(仮称) 宗谷丘陵南風力発電事業に係る

環境影響評価方法書

補足説明資料

ENEOS リニューアブル・エナジー株式会社

図 重要な地形及び地質

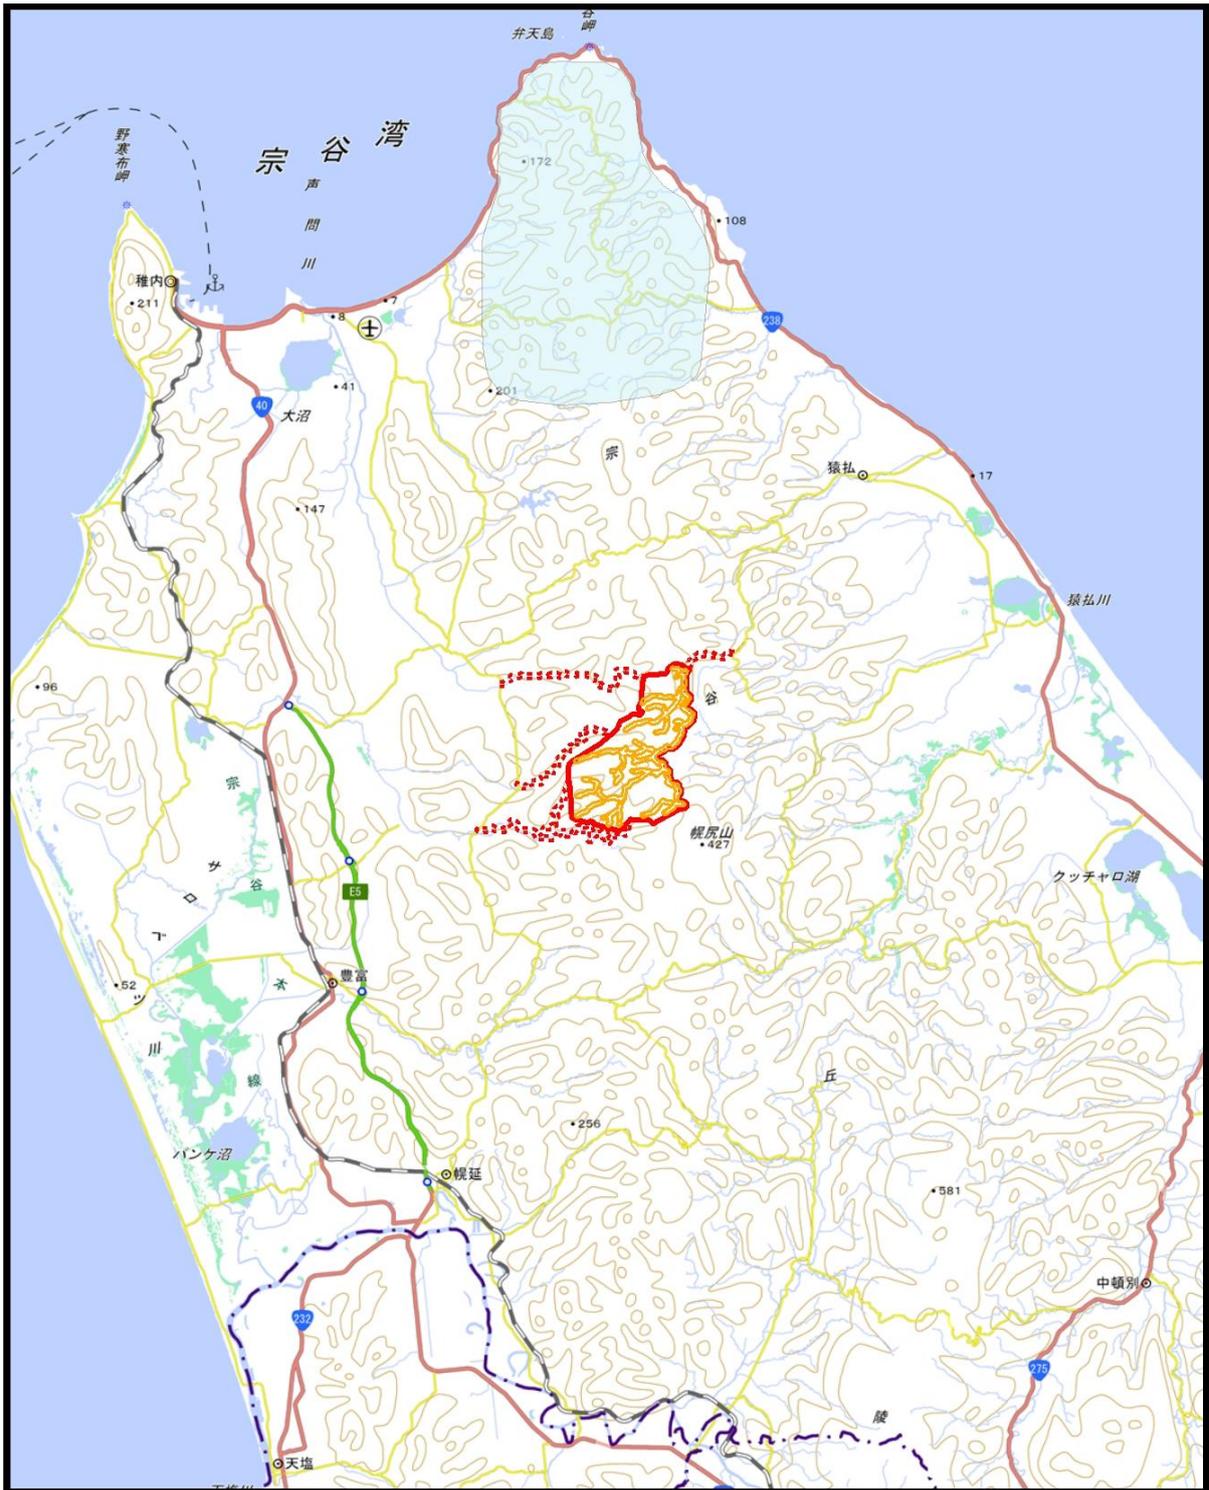
日本の地形レッドデータブックに地図が掲載されていると思います。その範囲と対象事業実施区域は重なるのでしょうか、それとも重ならないのでしょうか。

地図上への図示はできませんか？

「日本の地形レッドデータブック第2集-保存すべき地形-」では宗谷丘陵の周氷河性波状地の範囲は対象事業実施区域と重なりませんが、宗谷丘陵周辺には周氷河性波状地が広く分布していると認識しております。

宗谷丘陵の周氷河性波状地の範囲を次ページに示します。なお、方法書記載の縮尺 1 : 150,000 では表示されないため、縮尺を 1 : 350,000 にして表示しております。

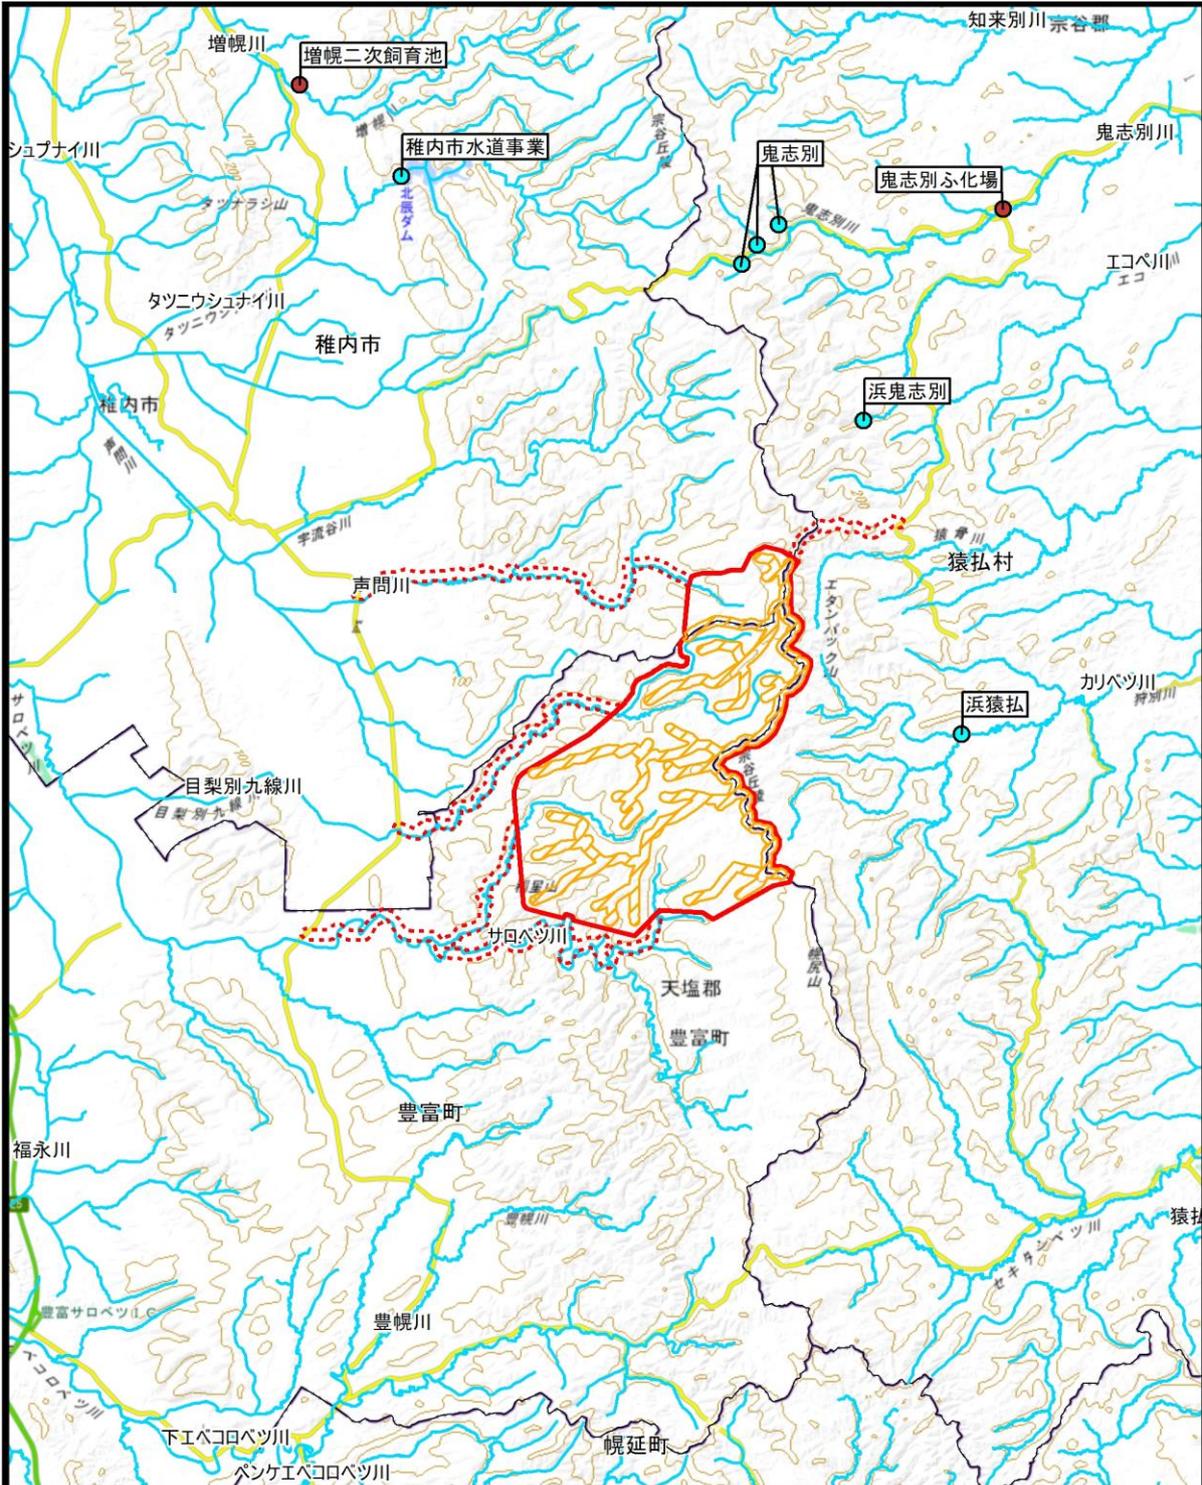
北側や東側には主要な眺望点は存在しないのでしょうか。

各自治体ホームページの閲覧（令和6年7月1日）及び聞き取り調査（令和5年8月28日）の結果、表3.1-33に示す7地点が挙げられており、北側及び東側には主要な眺望点はありませんでした。

図 水道水源

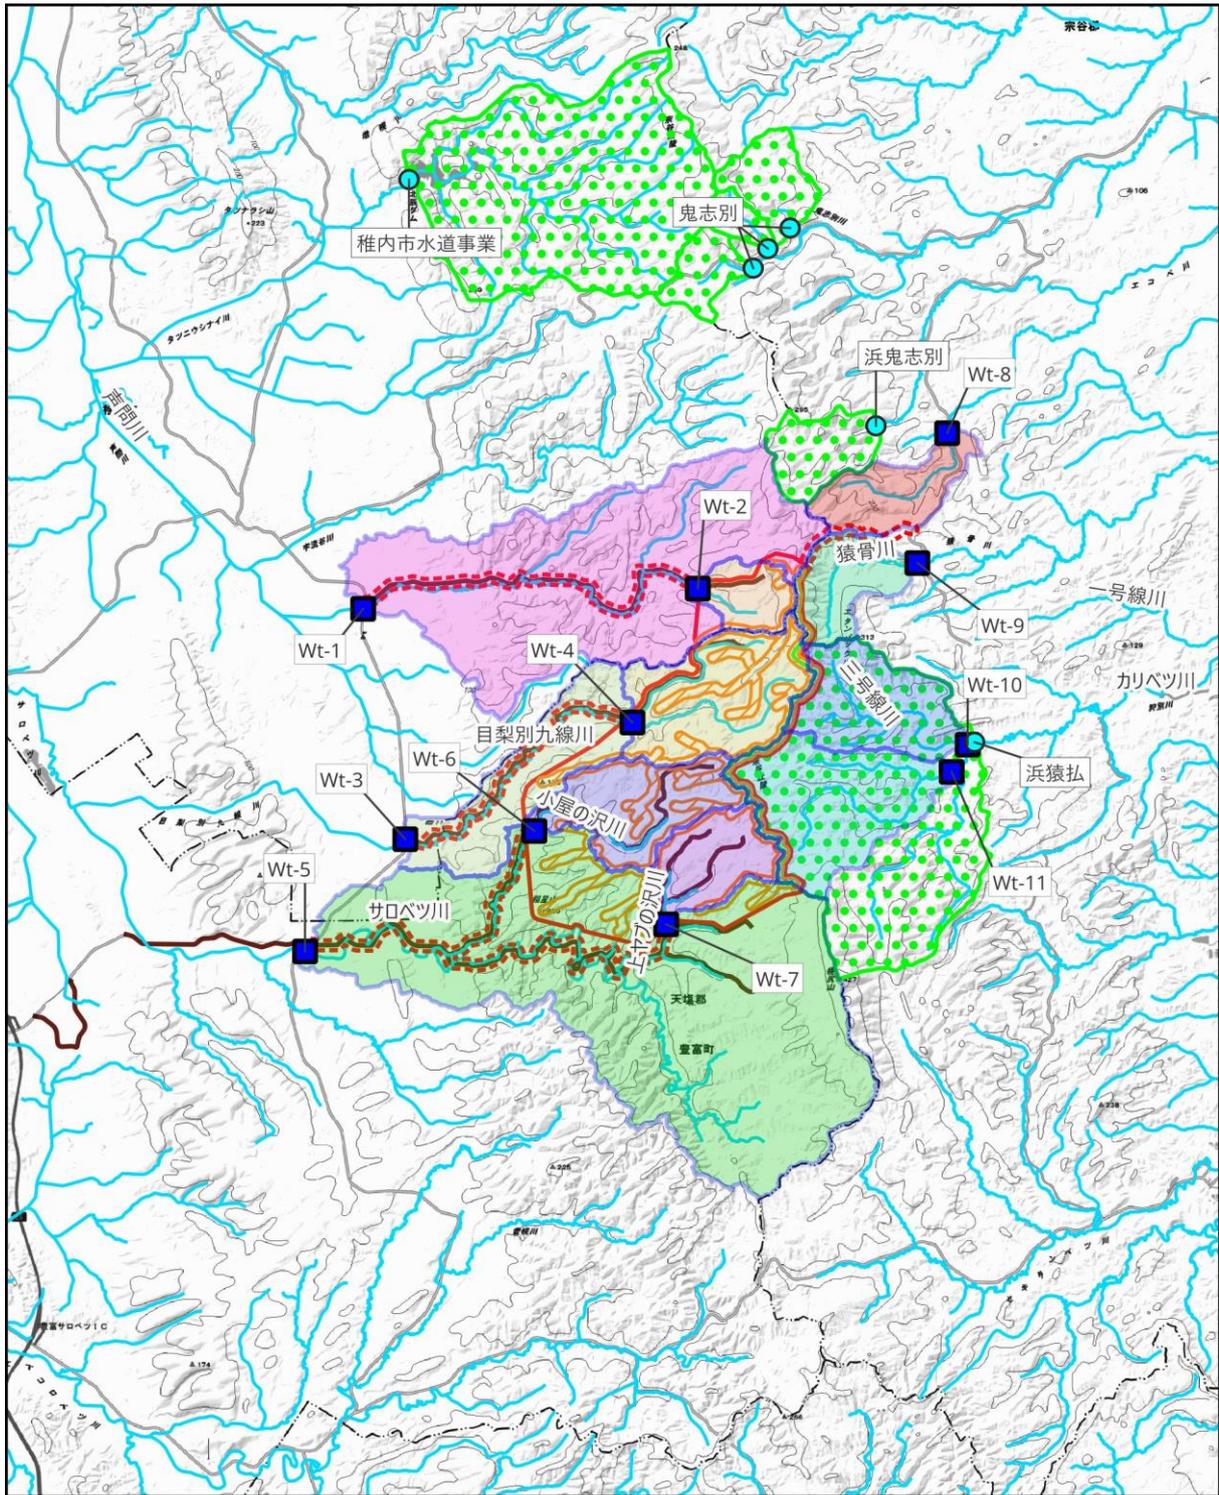
水道水の事業名が分かりづらいので鮮明な文字で記載して下さい。

主要な河川名および取水点に関連する河川名を記載して下さい。例えば本文中（p.127, 3～5行目）に記述された主な河川が図に示されていると分かりやすいと思います。

水道水源の図面については、次ページのとおり鮮明な文字で記載いたします。また、本文中（p.127, 3～5行目）に記述された主な河川も図示するようにいたします。
